**Avis délibéré de la mission régionale d'autorité  
environnementale de Bretagne  
sur le projet de construction de 3 éoliennes  
à La-Chapelle-Janson (35)**

n° MRAe : 2025-012295

Figure 3 : secteur d'implantation du parc éolien (source dossier)

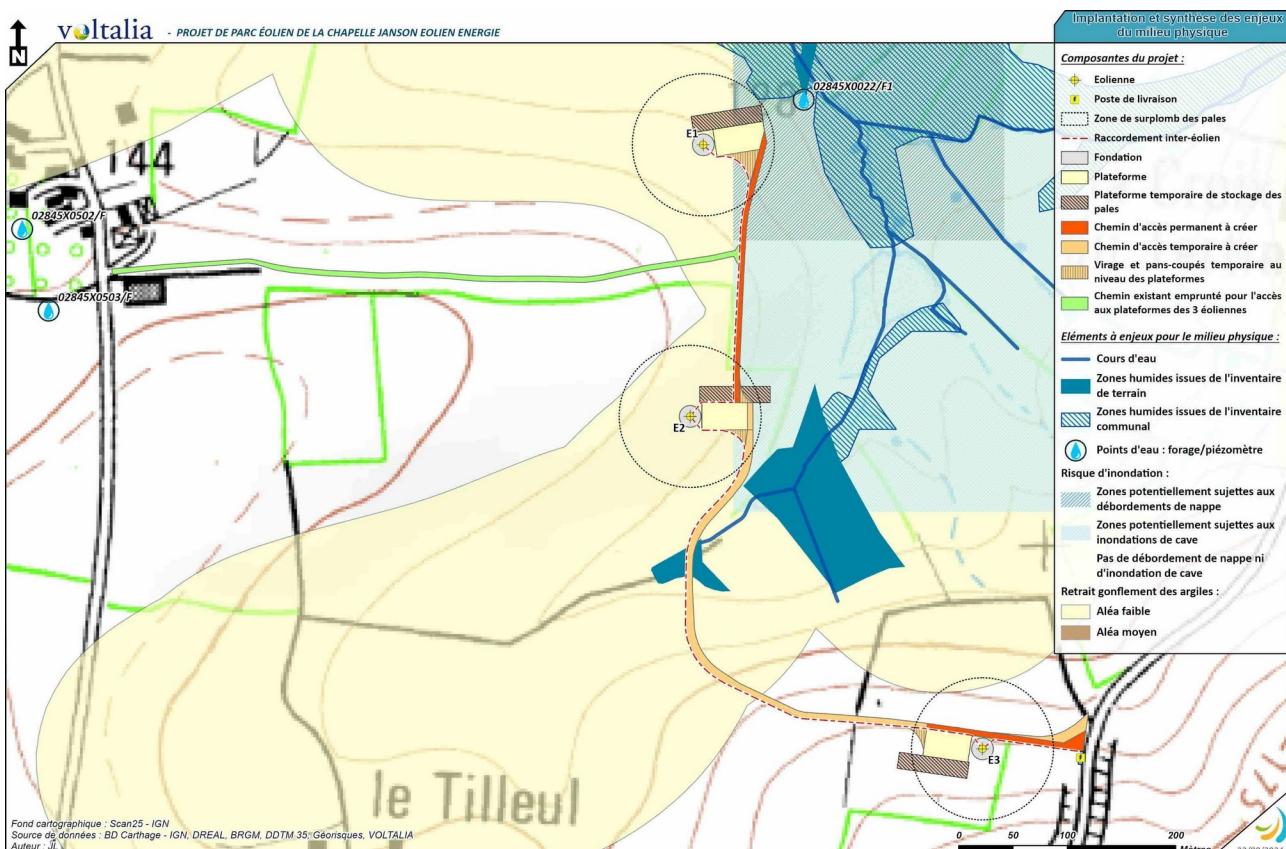
L'implantation des éoliennes est prévue à proximité de plusieurs hameaux (voir figure 3). Une campagne de mesure du bruit ambiant du secteur a été menée en 2022 en l'absence de reprise de la végétation. Elle prend en compte le modèle d'éolienne retenu, les vents dominants de secteur sud-ouest et les vents d'est, pour différents niveaux d'intensité. L'environnement sonore actuel, compris entre 35,5 et 51,5 dB(A) de jour et entre 22,5 et 42,5 dB(A) de nuit selon la vitesse du vent, peut être qualifié de calme. La modélisation des impacts bruts du projet indique des émergences sonores<sup>40</sup> calculées qui dépassent les valeurs-seuils réglementaires dans certaines conditions, essentiellement en période nocturne. L'application des mesures de bridage permettra de respecter les seuils réglementaires d'acceptabilité<sup>41</sup> et les seuils d'émergence sonore pour l'ensemble des conditions.

Figure 4 : Continuités écologiques à l'échelle de la commune de la Chapelle-Janson (source : PLU)

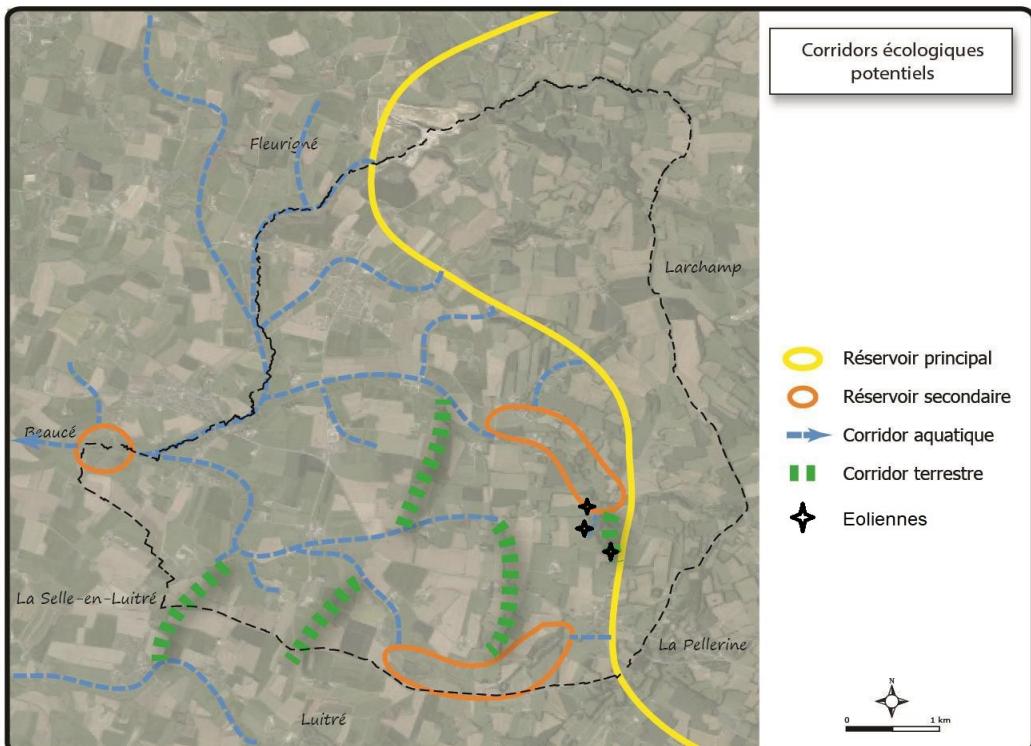
Dans l'ensemble, les inventaires naturalistes ont été réalisés de manière proportionnée en termes de fréquence et de période de passage. Les continuités écologiques locales sont identifiées à partir du schéma régional de cohérence écologique, sans que les données issues du PLU de La Chapelle-Janson (figure 4) soient utilisées. Cette omission conduit à minimiser le niveau de l'enjeu associé, **ce qui ne permet pas de se prononcer sur la suite de la démarche en matière de continuités écologiques.**
